## 改善箇所説明図

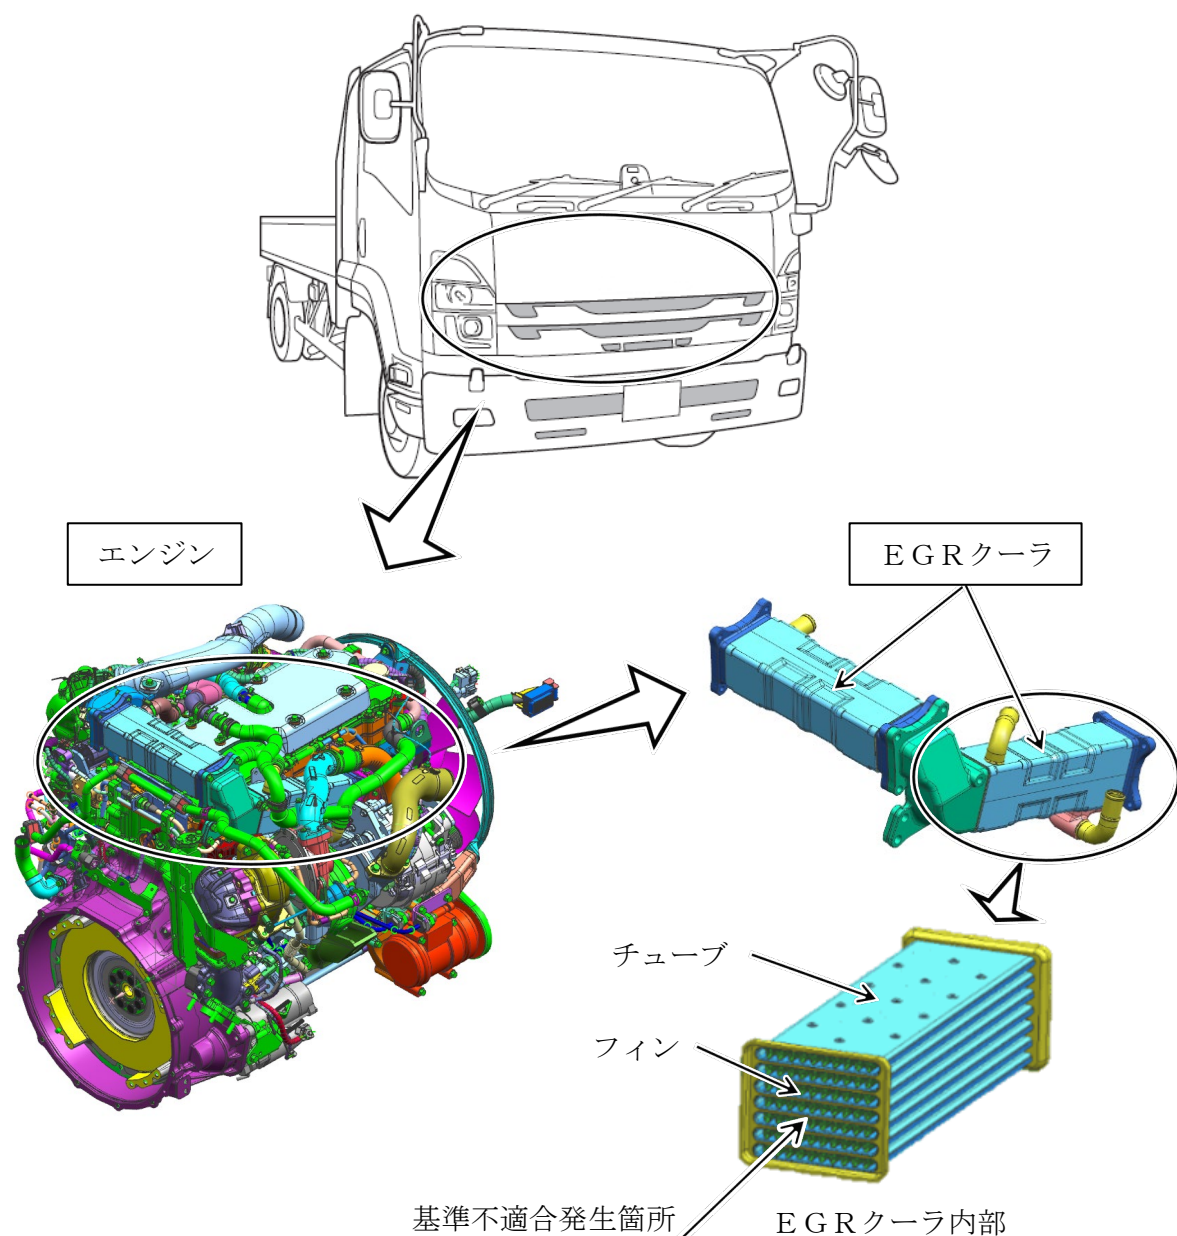
排気ガス再循環装置のEGRクーラにおいて、フィンの材質が不適切なため、排気ガス通路（チューブ）にフィンがろう付けされていないものがある。そのため、そのまま使用を続けると、チューブに亀裂が生じ、冷却水経路に排気ガスが侵入して冷却不良となり、最悪の場合、オーバーヒートに至るおそれがある。

全車両、EGRクーラを良品に交換する。また、特定の故障コードが確認された場合は、エンジンを交換する。

識別：助手席側ドア開口部のシリアルナンバープレート下中、または、運転者席左側ドア開口部のシリアルナンバープレート下中に識別シール（橙色）を貼付する。
